**Verslag huishoudelijke elektrische installatie op laagspanning en zeer lage spanning****Algemeen:**

Referentie: 009-20260826-05	Datum controle: 26/08/2026
Keurder: 009

Eigenaar:	Onbekend	EAN-code:	Onbekend
Adres installatie:	Kapellekensbaan 58, 9280 - Lebbeke	Nummer teller(s):	1sag1100365515
		Distributienetbeheerder installatie:	Fluvius
Datum uitvoering installatie:	☒ Vóór 01/10/1981 ☐ Tussen 01/10/1981 en 01/06/2020 ☐ Vanaf 01/06/2020		
Type:	☒ Wooneenheid ☐ Niet-huishoudelijk ☐ PV ☐ Batterij ☐ Laadpaal

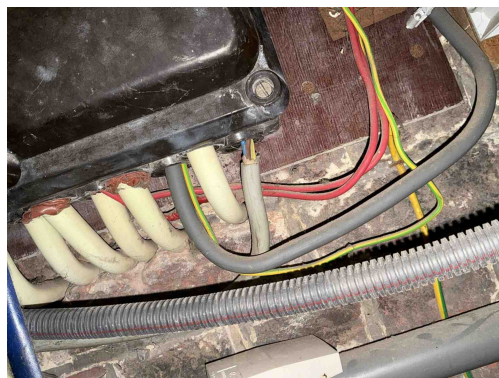
B30 - De houder van de beveiliging in een huishoudelijke ruimte is niet voorzien van aangepaste kalibreerelementen (Boek1: 5.3.5.5).

D08 - De nodige markeringen op de beveiligingstoestellen ontbreken of zijn onleesbaar (Boek 1: 5.3.5.5).

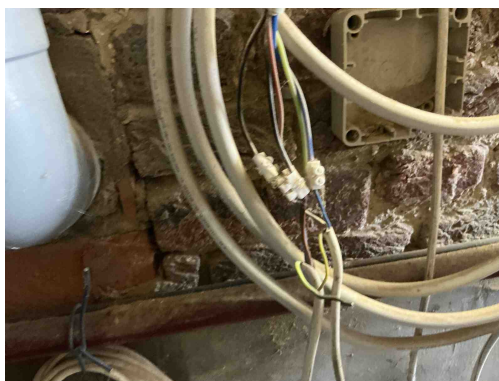
C21 - Het gebruik van geleiders van het type VOB, zonder bijkomende afscherming is niet toegestaan (Boek 1: 5.2.9.6).

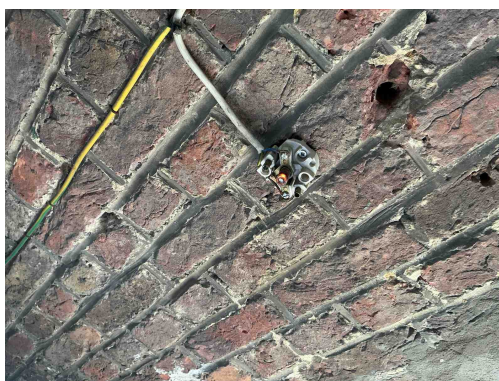
C26 - De verbindingen zijn niet gebeurd in borden, in aftakdozen, aan de klemmen van contactdozen, schakelaars of in de verlichtingstoestellen (Boek 1: 5.2.6.1).

C35 - Er zijn doorverbindingen gemaakt met lusterklemmen; er kon niet aangetoond worden dat deze klemmen geschikt zijn voor de aanwezige spanning, stroom en draadsectie en dat ze "CE" zijn (Boek 1: 1.4.2.1.).

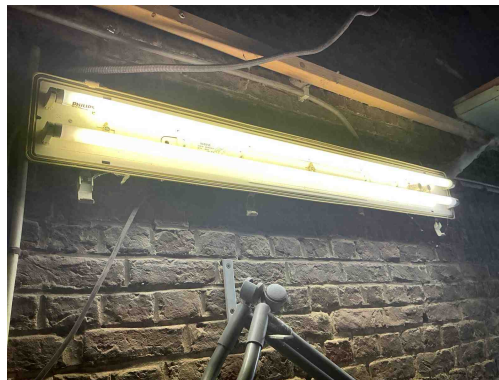
T23 - Het elektrisch materiaal is beschadigd. (Boek 1: 1.4.1.3).

T11 - De contactdozen waarvan de toegekende stroomsterkte maximaal 16A en de toegekende spanning maximaal 250V bedraagt en niet bedoeld zijn voor de voeding van een of meerdere verbruikstoestellen voor een specifiek doel en niet geplaatst zijn in of op schakel- en verdeelborden, beschikken niet of IPXX-D (incl. gemeenschappelijke delen residentieel geheel) (Boek 1: 4.2.2.3/5.3.5.2).

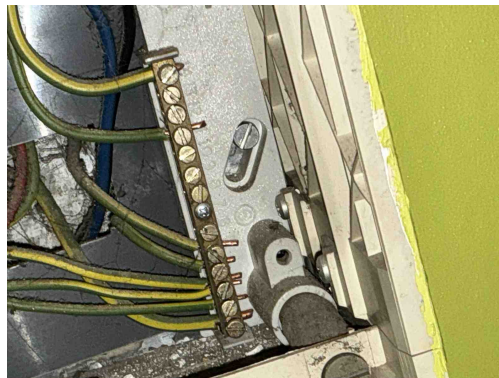
T23 - Het elektrisch materiaal is beschadigd. (Boek 1: 1.4.1.3).

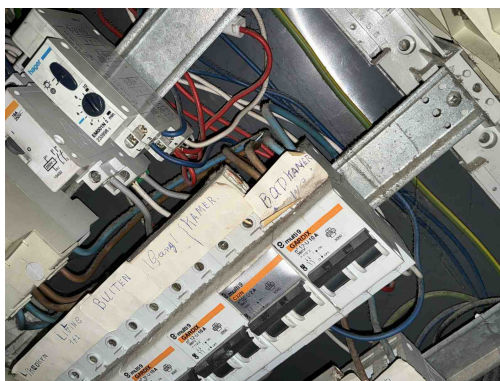
T21 - Het elektrisch materieel is niet geplaatst volgens de voorschriften van de fabrikant/ regels van goed vakmanschap . (Boek 1: 1.4.1.3)

Opmerking: Cemaansluiting niet afgedekt, ophanging vijzen niet afgedekt,

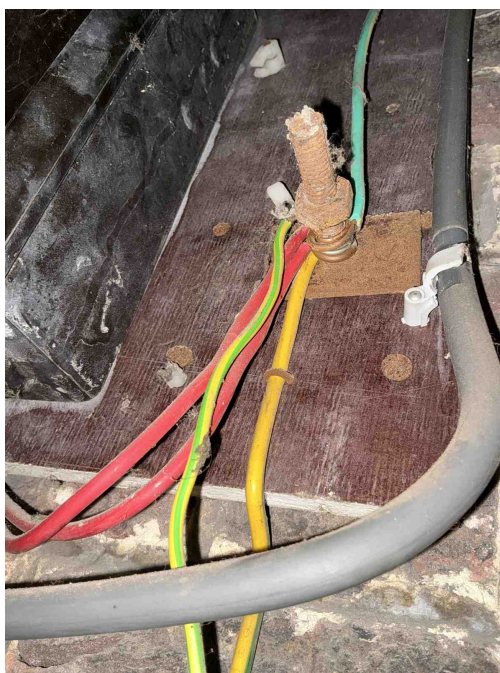
T21 - Het elektrisch materieel is niet geplaatst volgens de voorschriften van de fabrikant/ regels van goed vakmanschap . (Boek 1: 1.4.1.3)

Opmerking: Camaansluiting niet afgedekt, ophanging vijzen niet afgedekt,

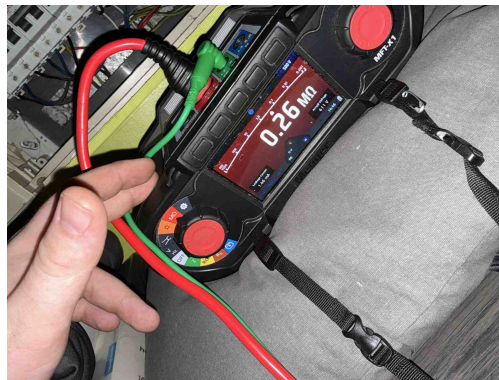
A09 - De isolatie van de aardgeleider en/of beschermingsgeleider is niet gekenmerkt door de geel / groene kleurencombinatie (Boek 1: 5.4.3.3).

A10 - De aardingsonderbreker ontbreekt (Boek 1: 5.4.3.5).

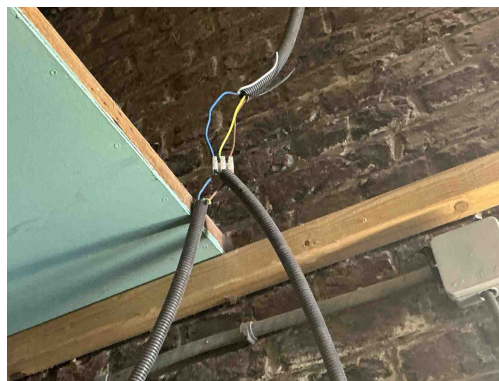
I01 - De waarde van de isolatieweerstand per kring dient tenminste 0,50 Mohm ($1000 \times U_{\text{test}}$) te zijn (Boek 1: 6.4.5.1).
Opmerking: Meerdere automaten

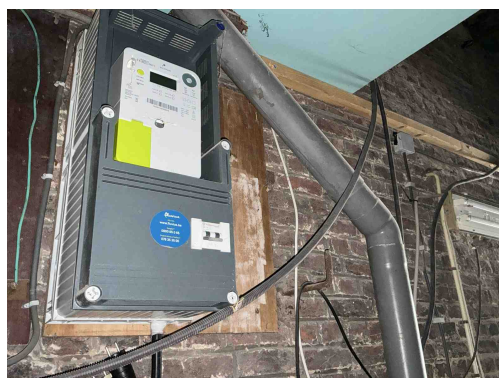
C35 - Er zijn doorverbindingen gemaakt met lusterklemmen; er kon niet aangetoond worden dat deze klemmen geschikt zijn voor de aanwezige spanning, stroom en draadsectie en dat ze "CE" zijn (Boek 1: 1.4.2.1.).

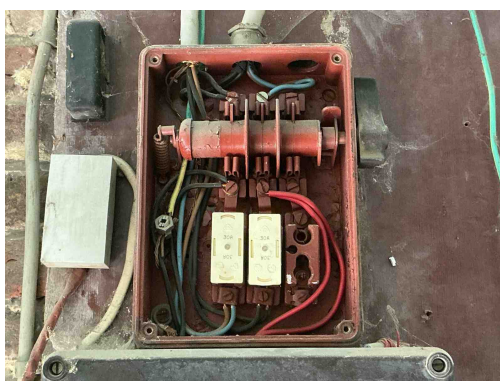
C13 - Onvoldoende bevestiging van de leiding(en) (Boek 1: 5.2.9.5).
